DEPARTEMENT DE LA CHARENTE

ENQUÊTE PUBLIQUE CONJOINTE POUR LA MODIFICATION DU PLUI DU CONFOLENTAIS : MODIFICATIONS N°2 ET 5 ET DECLARATION DE PROJET N°1

RAPPORT DU COMMISSAIRE ENQUETEUR

Figure 3 OAP « Bourg 1AUX – Sectorielle économique » projetée

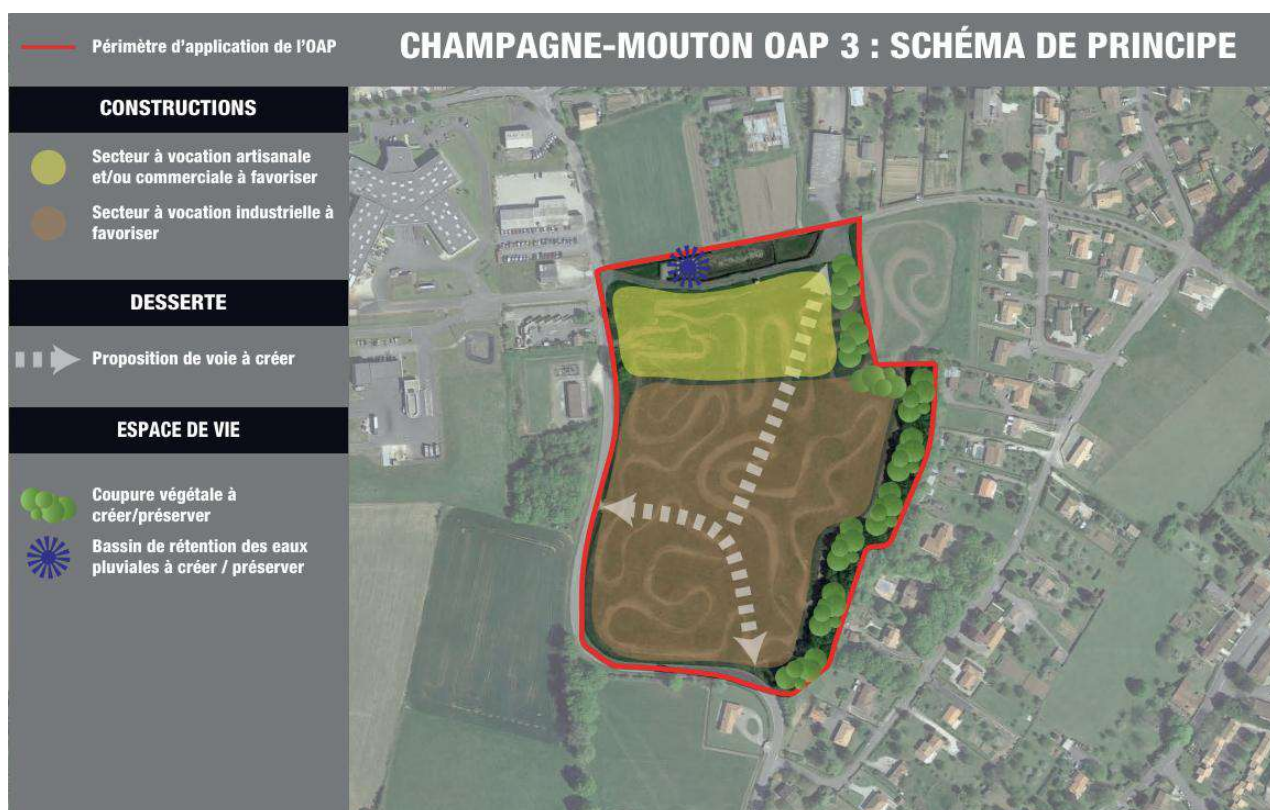
- demande de localiser et d'identifier réglementairement le roncier évoqué à protéger afin de le conserver,

Suite aux inventaires réalisés dans le cadre de l'étude d'impact, et afin de prendre en compte la nidification du Tarier pâtre dans un roncier situé dans la partie Est de la zone d'implantation de la centrale, le plan d'implantation a été modifié. Ainsi, le roncier est évité et préservé (élément rond en vert sur le schéma).

Il pourra également apparaître dans le schéma de l'OAP comme élément à préserver.
